県道長井古座線 八郎山トンネル技術検討委員会

第3回委員会資料

令和5年12月20日

和歌山県県土整備部道路局道路建設課

平面図 S=1:1,000

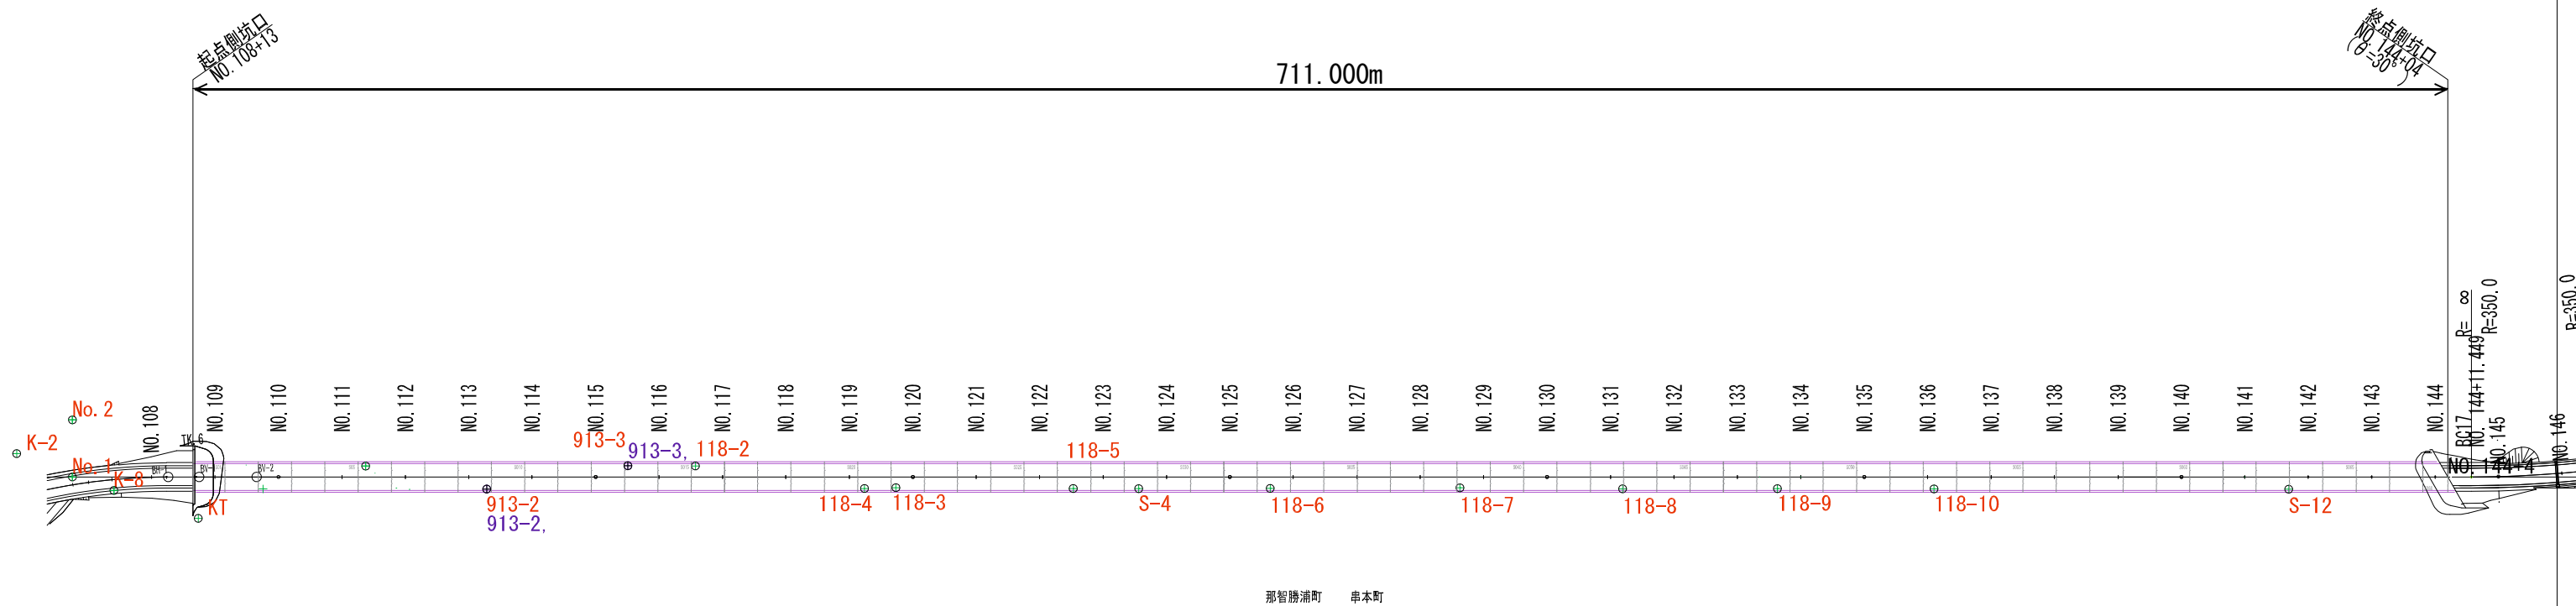
- ・ 坑外基準点は測量会社が設置し、坑内の仮トラバー点は施工会社が設置した。
- ・ 仮トラバー点は、坑外の基準点まで戻って測量し確認しなければならないが、当該工事では3回しか確認を実施していなかった。
 - 1回目：掘削切羽が200m地点で、L=100m付近地点の仮トラバー点を測量した時。
 - 2回目：掘削切羽が350m地点で、L=137m地点の仮トラバー点を測量した時。
 - 3回目：掘削切羽が570m地点で、測点No133付近の仮トラバー点を測量した時。
- ・ 仮トラバー点は坑外の基準点まで戻って測量しなければならないが、仮トラバー点から直近の仮トラバー点を確認したのみで3mm以内の誤差であれば合格としていた。
- ・ トラバー点は掘削方向に対して左右交互に設置した方が角度がついて誤差が生じにくいですが、掘削時に左側に重機や車両が停車しているため右側にトラバー点が偏ってしまった。
- ・ 570mまで掘削した時点で、測点No133付近の仮トラバー点118-7と118-9の座標を変更して掘削方向を修正した。これまで坑口から設置していた仮トラバー点は、水路工等の工事で使用できなくなり、切羽に近い仮トラバー点を確認して新たに仮トラバー点を設けて測量する必要があったが、これを行うこと無く掘削を工事完了まで進めた。
